**RESPUESTAS A LA PRIMERA INFORMACION  
ACLARATORIA**

**PROYECTO LOTIFICACIÓN HIDDEN  
BEACH**

**PRIMERA INFORMACION  
ACLARATORIA  
DEIA-DEEIA-AC-0056-0104-2021**

Plano N°1: Superficie del Proyecto-Lotificacion Hidden Beach-2021

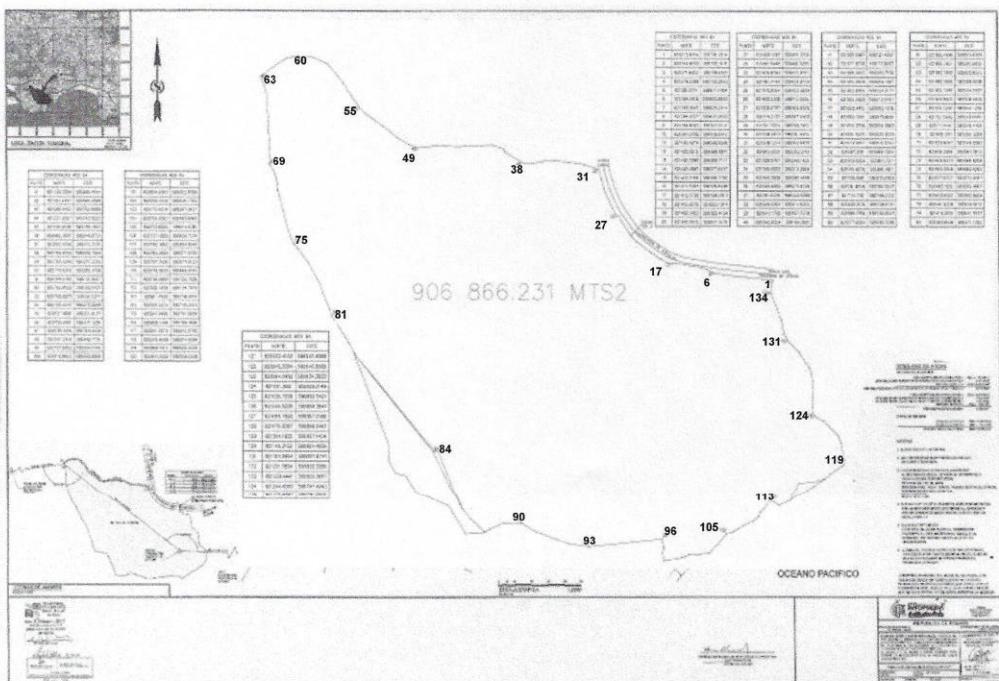
- a. Aclarar la superficie a utilizar para el desarrollo del proyecto.
- b. Presentar las coordenadas con su respectivo DATUM de referencia del área del proyecto a desarrollar.

- a. La Superficie del Polígono del Proyecto es de 90 Has +6,866 m<sup>2</sup> + 23 dm<sup>2</sup> ([En los Anexos suministramos Registro Público Actualizado](#))

**Plano N°2: Esquema de Ordenamiento Territorial Propuesta para el Proyecto Lotificacion Hidden Beach-2021-LANDFSTAR DEVELOPMENT CORP -2021**

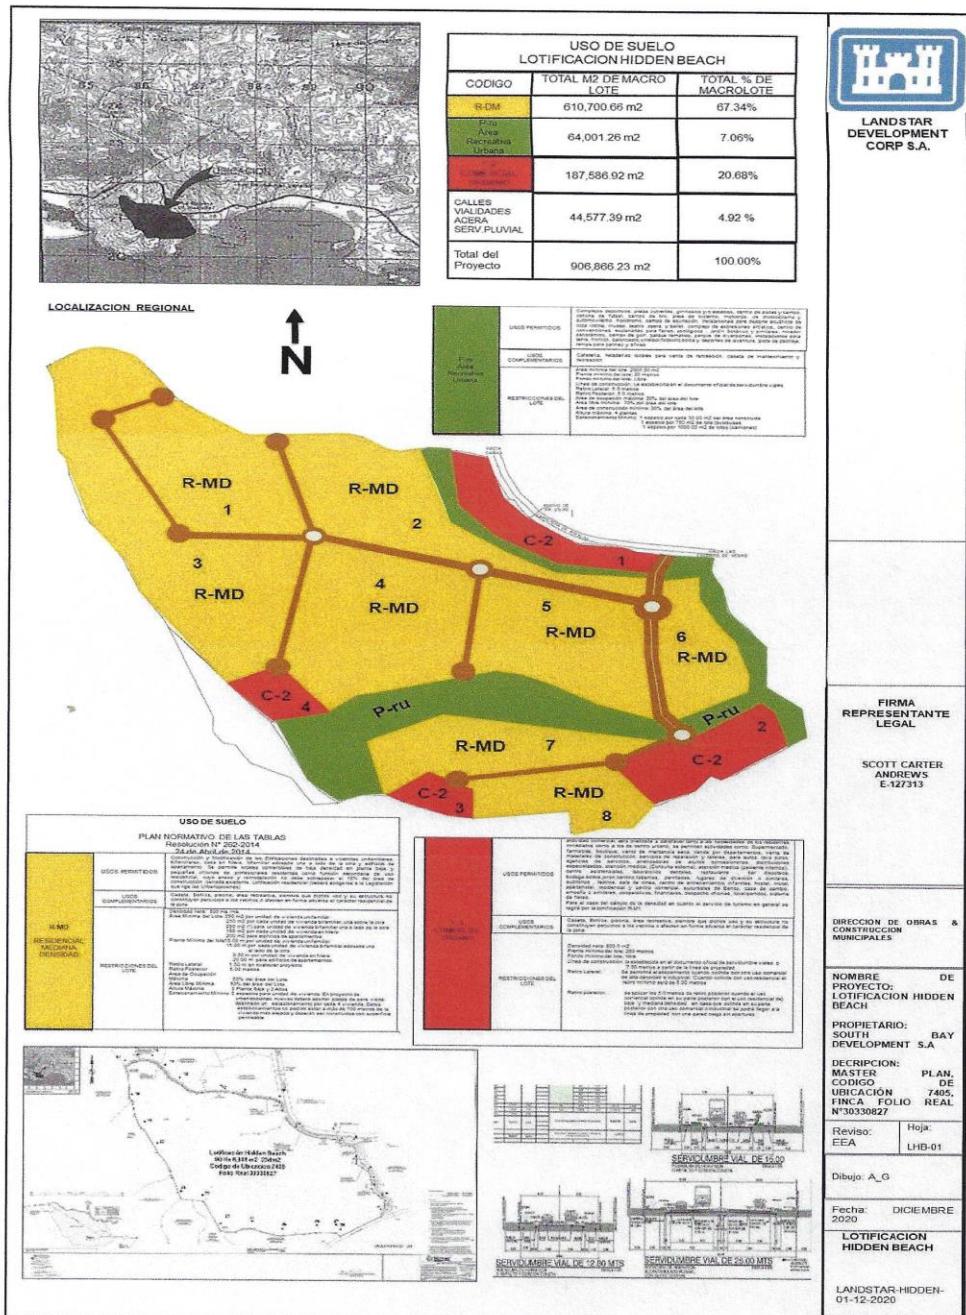
- a. Aclarar la cantidad de Macrolotes que contiene el proyecto.
- b. Presentar el plano del proyecto de Lotificacion, legible.

- a. El diseño del Proyecto Lotificación Hidden Beach, Conta con la parcelación de **8 (ocho) Macrolotes**, con la Zonificación de **RM-D** (Residencial de Mediana Densidad) y **4 (Cuatro)** Macrolotes de uso Comercial **C-2**.
- b. A continuación, Presentamos el Esquema de Ordenamiento Territorial del Proyecto Lotificacion Hidden Beach. Una vez Homologado las áreas de Protección (áreas Verdes) del Proyecto, se ingresará el EOT al Ministerio de Ordenamiento Territorial (MIVIOT). Adjunto Plano Digital

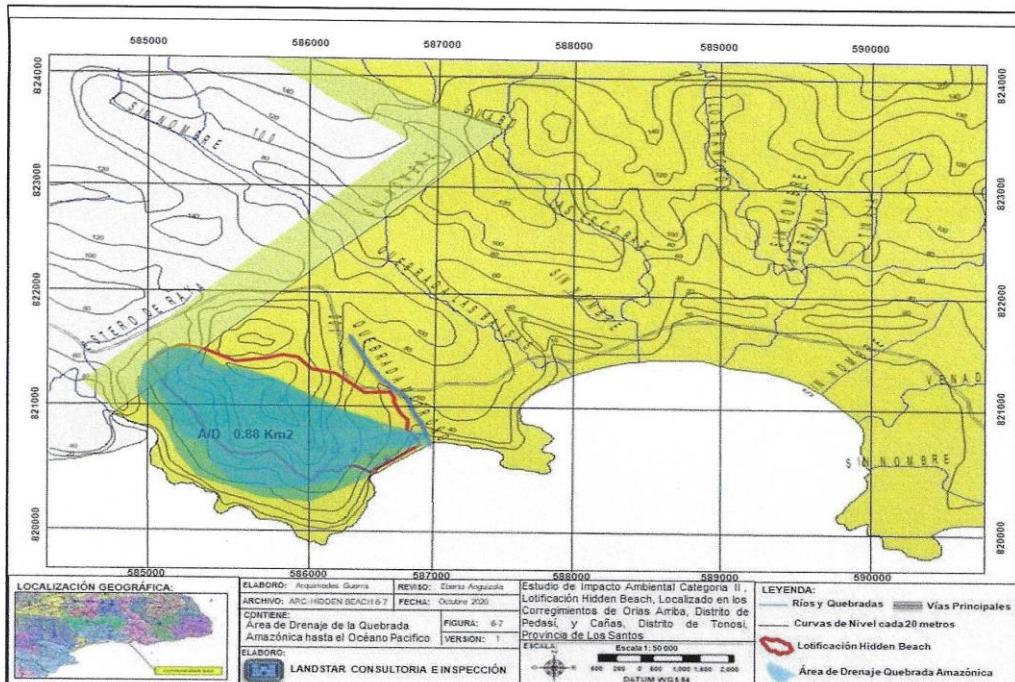
- a. Aclarar e indicar la cantidad de cuerpo hídricos presentes en el área de influencia del proyecto.
- b. En caso de definir otros cuerpos hídricos a los mencionados en el EsIA, aportar el (los) Estudio (s) Hidrologico (s) correspondientes.
- c. Definir el recorrido de los cuerpos hídricos se encuentran en el área de influencia del proyecto, a través de coordenadas.
- d. Presentar las coordenadas con su respectivo Datum de referencia del área de protección de los cuerpos hídricos que se encuentran en el área de influencia del proyecto, en cumplimiento con lo establecido en la Ley Forestal.

Ancho de Cauce 5.50 metros (**5.50 x2 = 11 metros-Recomendable 15.00metros**)

Área de servidumbre Pluvial= 15.00 x 700 metros = **(10,500 metros cuadrados)**

Plano N°4: Área de Retiro de Playa del Proyecto Lotificación Hidden Beach-

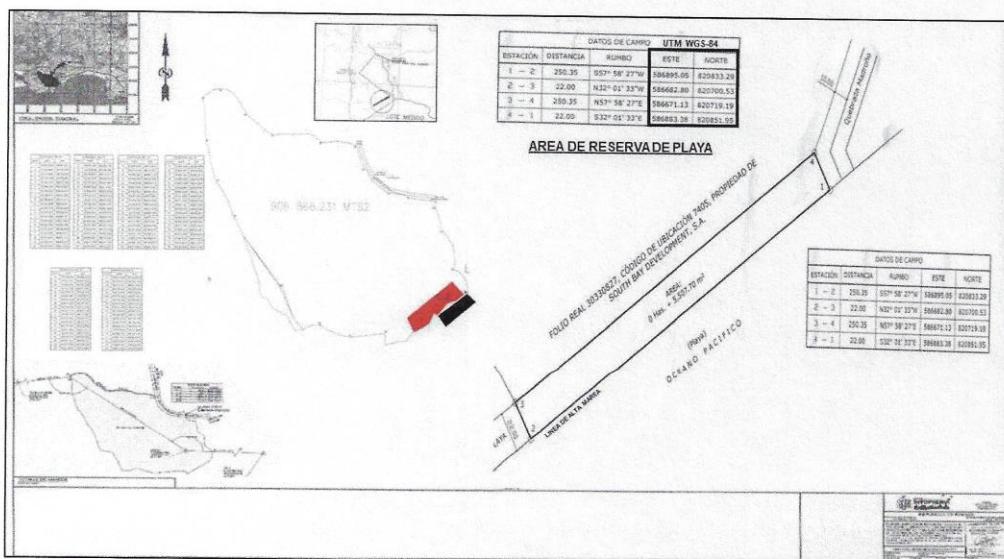
- a. Aclaración del retiro de 100 metros desde la línea de alta marea hacia el macrolote de uso comercial cercano a la playa y que contemple el uso designado a este espacio, incluyendo información de la zona de vulnerabilidad costera, con base en la LAMO actualizada.
- b. Presentar plano del área de Lotificación considerando el retiro manifestado por la promotora a partir de la LAMO actualizada por el instituto Tommy Guardia y delimitando los 22 metros de la ribera de playa de la vertiente del pacifico contraponiendo la franja de vulnerabilidad costera del sector.
- c. Incluir información de caracterización de la playa informe de biodiversidad marina costera que es la zona de influencia indirecta.

- a. Se dejará los 22.00 metros de línea de alta marea hacia el macrolote de uso comercial cercano a la playa y que contemple el uso designado a este espacio, incluyendo información de la zona de vulnerabilidad costera, con base en la LAMO actualizada.
- además, se presentan las coordenadas UTM WGS 84 del Polígono de playa para proceder con el Retiro de 22.00 Metros.
- b. Se adjunta plano
